Technische Information

## OEnoviaFioul Confort OSCR 45 - OSCR 60 - OSCR 90 – OSCR 120

### Diagnosehilfe - Evolutionen

N° ITOE0232-de

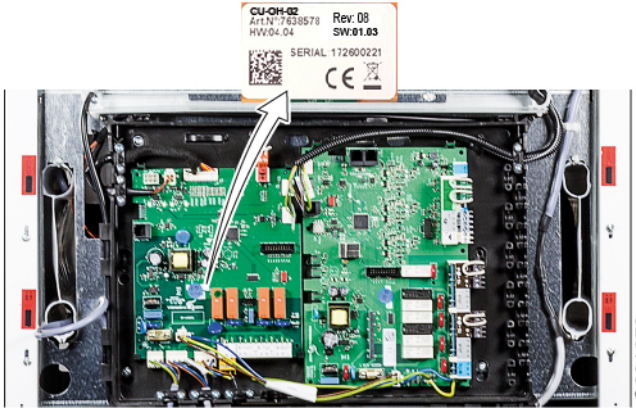
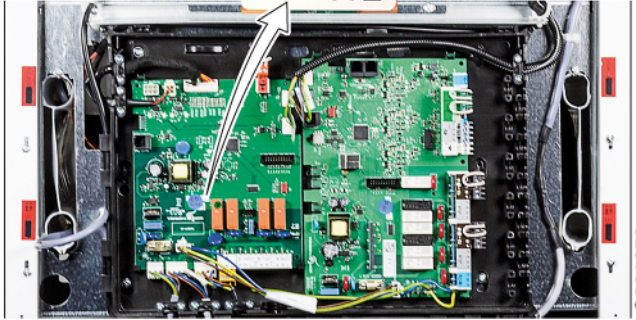
- Startschwierigkeiten, Zünd- oder Flammendetektions-Fehler :  <b>E07.14</b> (Brenner 1) <b>E07.29</b> (Brenner 2)  - Flammen-Verlust : <b>H01.03</b> <b>E07.20</b> (Brenner 1) <b>E07.35</b> (Brenner 2)	Das Flammrohr kann sich lösen und eine parasitäre Rezirkulation erzeugen.	<b>Flammrohr mit Verriegelungs-Nocken.</b>   <b>Ersatzteile :</b> 7661453 Flammrohr	<b>Nur OSCR 60 /120</b>  <b>04.03.2020</b>  Ab Brenner-Seriennummer beginnend mit : <b>040320...</b>

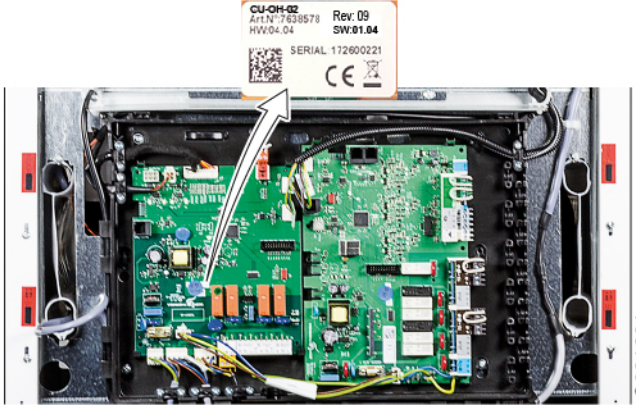
- Startschwierigkeiten, Zünd- oder Flammendetektions-Fehler :  <b>E07.14</b> (Brenner 1) <b>E07.29</b> (Brenner 2)	Sprühwinkel zu eng	<b>Neue Steinen-Öldüse 80°S mit größerem Sprühwinkel, fördert die Zündung.</b>    <b>Ersatzteile :</b> 7737903 Öldüse Steinen 80°S	<b>Nur OSCR 60 /120</b>  <b>02.01.2020</b>  Ab Brenner-Seriennummer beginnend mit : <b>020120...</b>

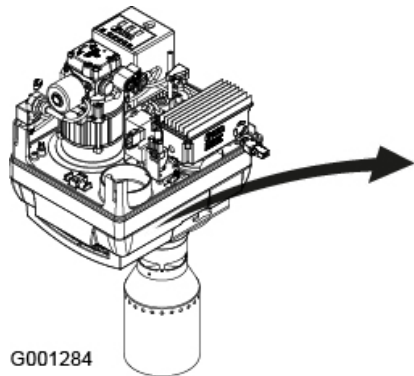
- Schwierige Flammendetektion - Zündfehler: <b>E07.14</b> (Brenner 1) <b>E07.29</b> (Brenner 2) - Flammen-Verlust: <b>H01.03</b> <b>E07.20</b> (Brenner 1) <b>E07.35</b> (Brenner 2)	Unter bestimmten Bedingungen liefert die Flammen-Überwachungszelle KLC 2002 kein zuverlässiges Signal (Z.B. Zweiphasennetze, potentialfreier Nulleiter, usw.).	<b>Neue Flammenüberwachungszelle IRD 1010.1.</b>  <b>Ersatzteile :</b> 7611747 Flammenüberwachungszelle IRD 1010.1 (rot)	<b>Alle</b> <b>17.09.2019</b> Ab Brenner-Seriennummer beginnend mit : <b>170919...</b>
